变更前

工程名称:
PROJECT (七尺) 竹木家居用品生产项目

单项工程:
ITEM 4#厂房

变更后

上空平面图 1:100

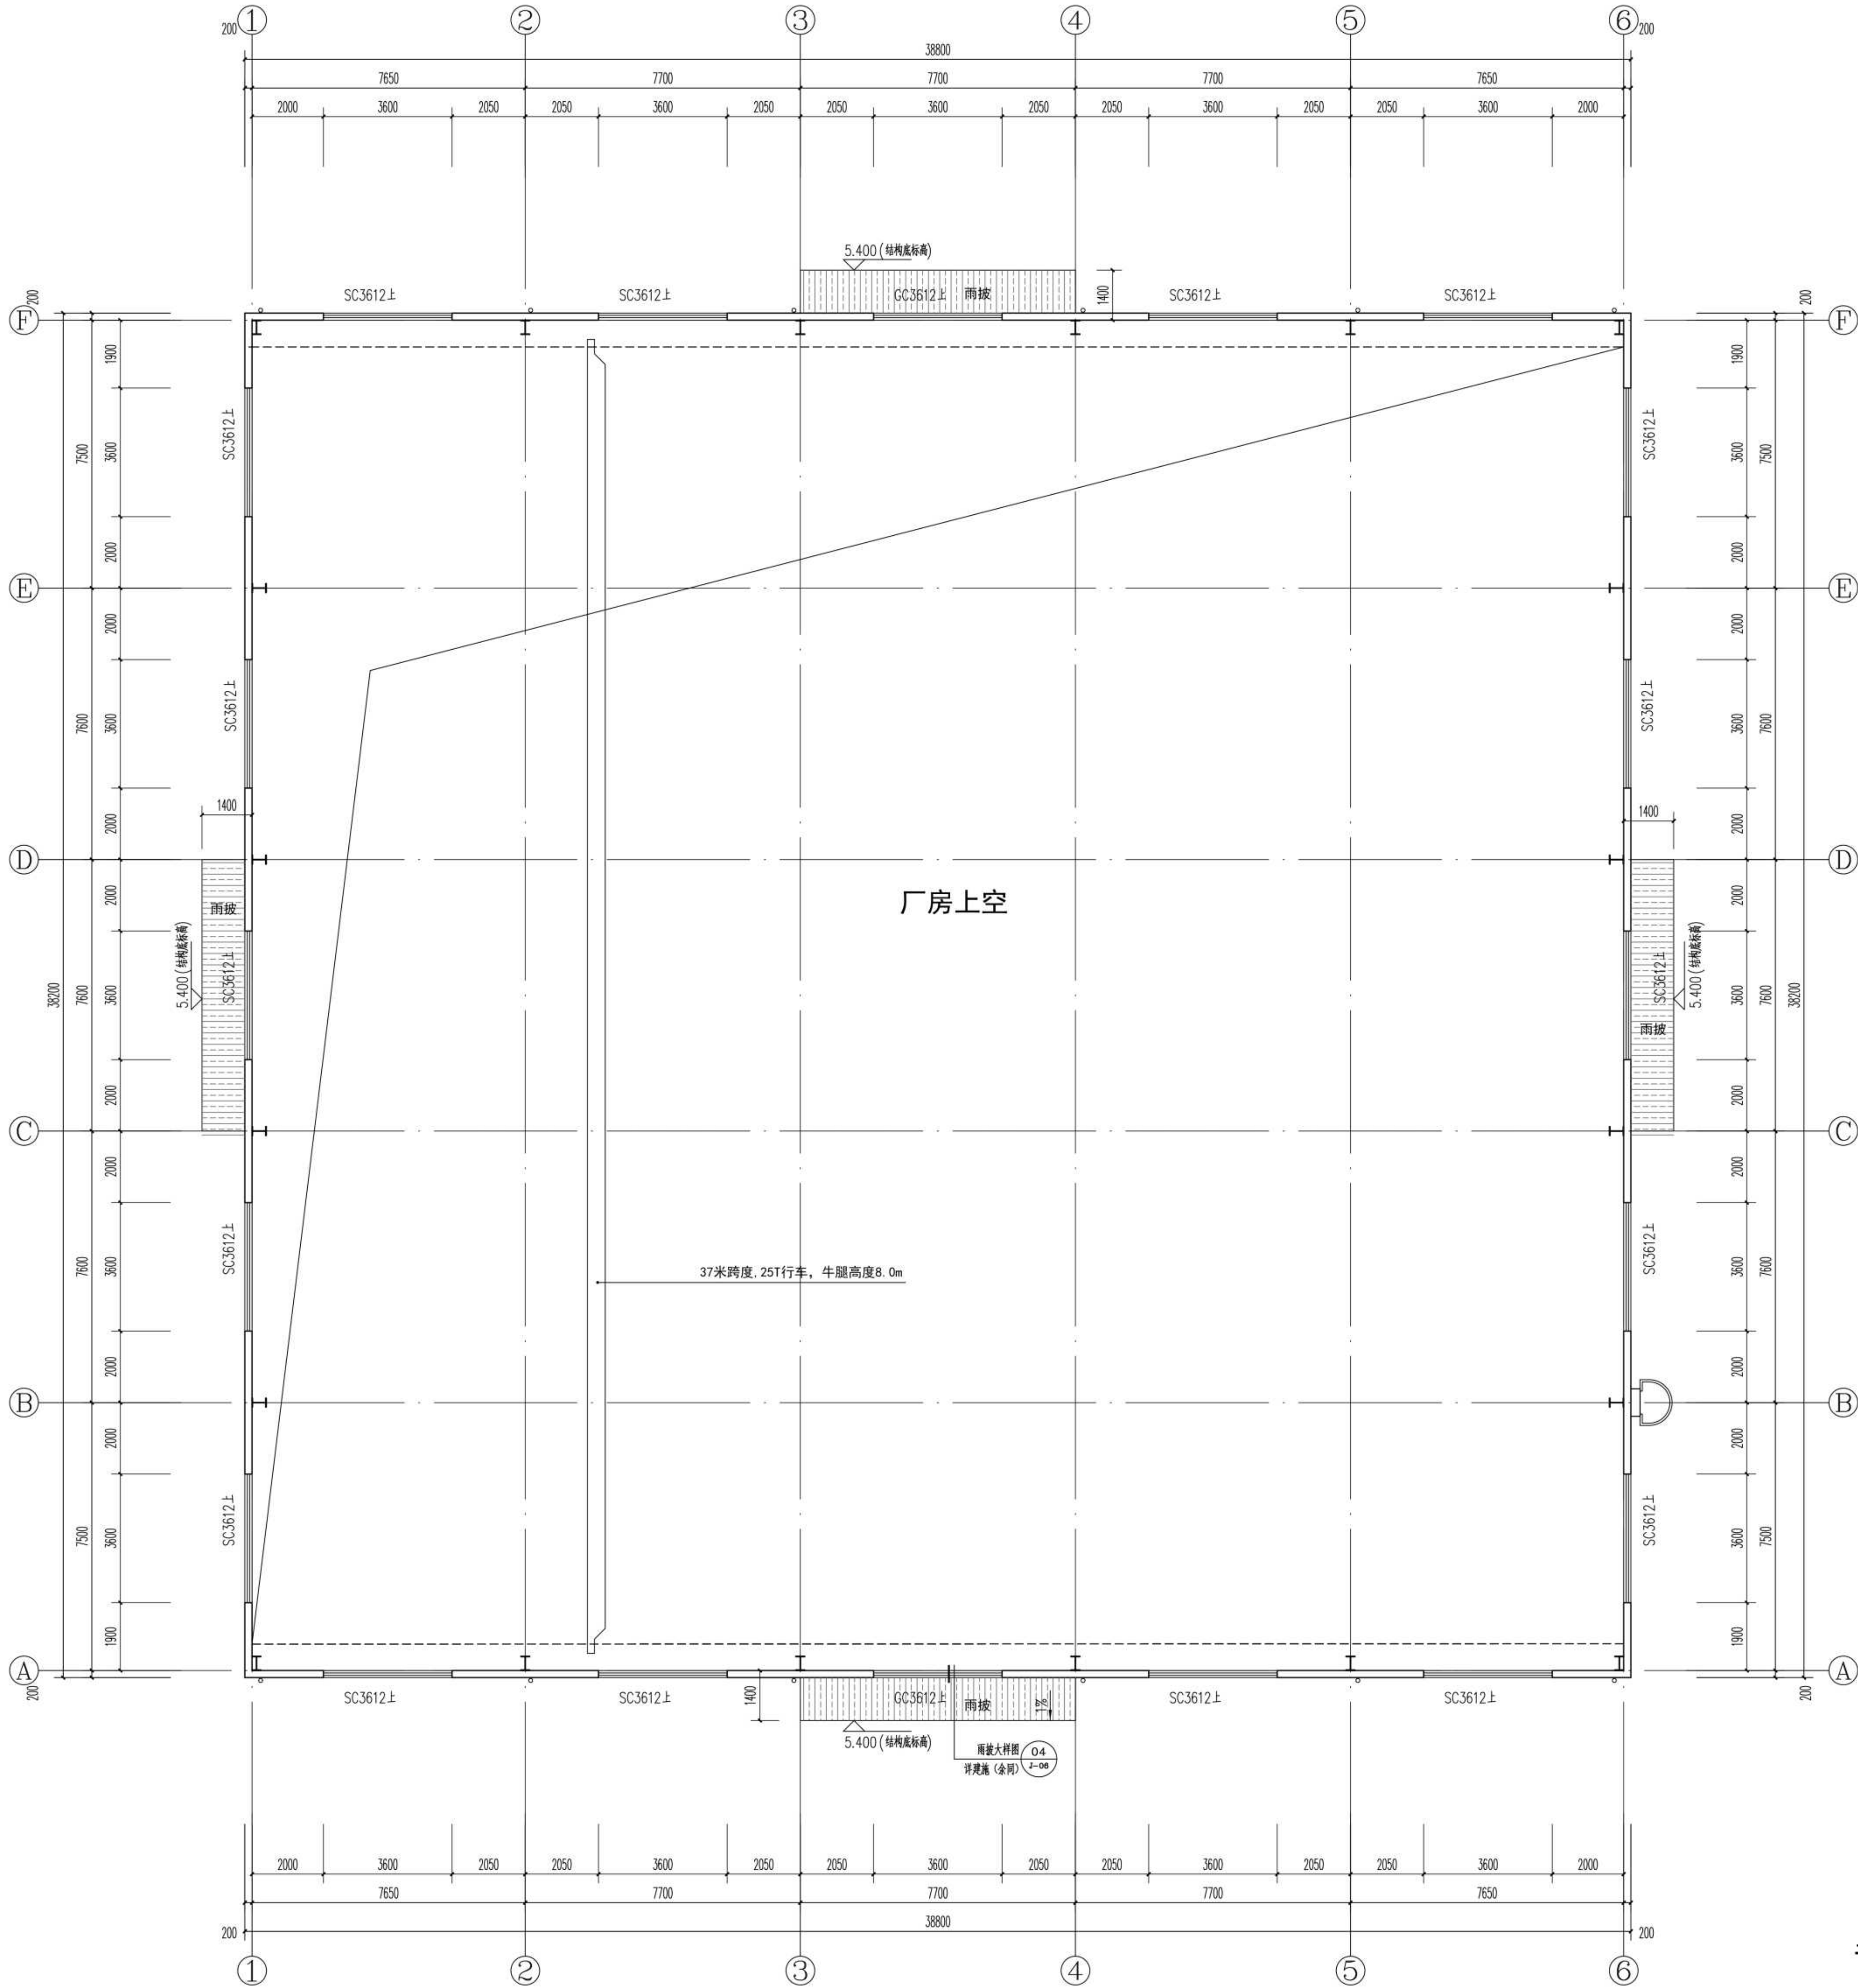
变更后
